**CIRCULAR N°4**

**LICITACION ABREVIADA NACIONAL E INTERNACIONAL N° 46/2019 – EX -2019-79767234-**

**“LICITACIÓN ABREVIADA NACIONAL E INTERNACIONAL PARA LA ADQUISICION DE EQUIPOS PARA INSTALACIONES PAN Y ATS”**

**INFORMACIÓN CON CONSULTA**

Croquis indicativo con medidas.

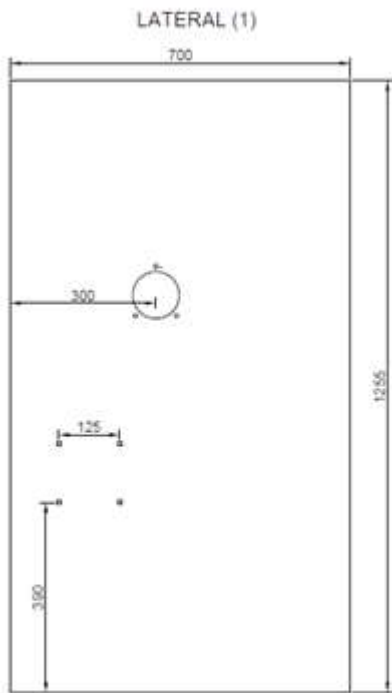
El plano LDI-INF-CV-B\_T\_ NUM02 faltan medidas extremas del lateral armario. Por favor indicar.

Las medidas extremas del lateral del armario son:

La medida de la altura 1255 mm.

La medida del ancho 700 mm.

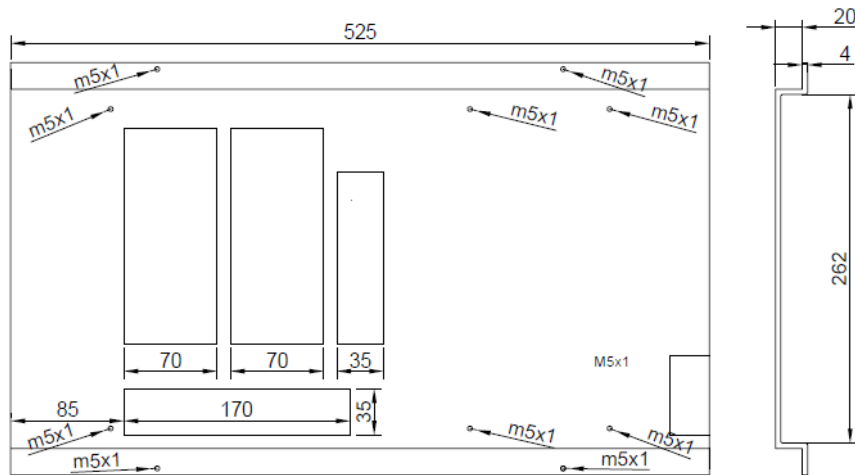
En el plano LDI-INF-CV-B\_T\_ NUM02 la puerta dice 2 entre paréntesis, significa que son 2 piezas por conjunto?.

Si, el armario está compuesto de dos puertas.

Imagen “soporte switch final de carrera superior e inferior”, donde se indica que el largo de los pliegues de la “U” es de 31 mm.

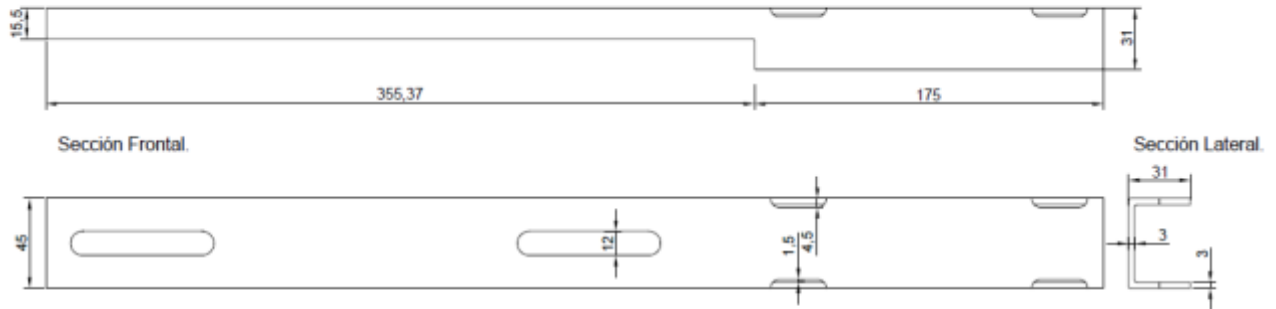
En el plano LDI-INF-CV-B\_T\_ NUM08, “soporte switch final de carrera superior e inferior”, falta largo de los pliegues de la “U”. Por favor indicar.
